| Model           | Applicable To                                       | File Under | Bulletin No.            |
| 1997<br>PRELUDE | TODOS con A/T hasta<br>VIN JHMBB6 . . .<br>VC012298 | TRANS      | 97-029                  |

## Luz indicadora MIL permanece encendida después de arrancar DTC s P1768 y P1773

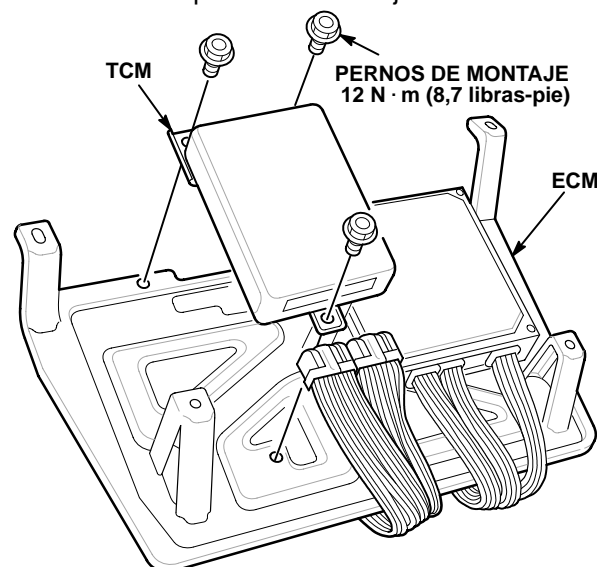
1. Quite la moldura de soporte de la puerta lateral del lado del pasajero.
2. Tire la alfombra del lado del pasajero hacia atrás para ver la cubierta del módulo de control del motor (ECM).
3. Quite las tuercas de montaje del módulo de control del motor (ECM), luego dé vuelta la cubierta ECM.
4. Quite el TCM al desconectar los dos conectores y extraer los tres pernos de montaje.

5. Instale el nuevo TCM en el orden contrario que siguiera para extraerlo y vuelva a instalar todas las piezas que extrajera anteriormente.
6. Registre los ajustes preestablecidos de la estación de radio del cliente y el código antirobo de radio.
7. Saque el fusible de RESPALDO (10 A) de la caja de fusibles debajo del capó por 10 segundos para reajustar el ECM y el TCM.
8. Ingrese el código antirobo de radio y los ajustes preestablecidos para la estación de radio del cliente. Reajuste el reloj.
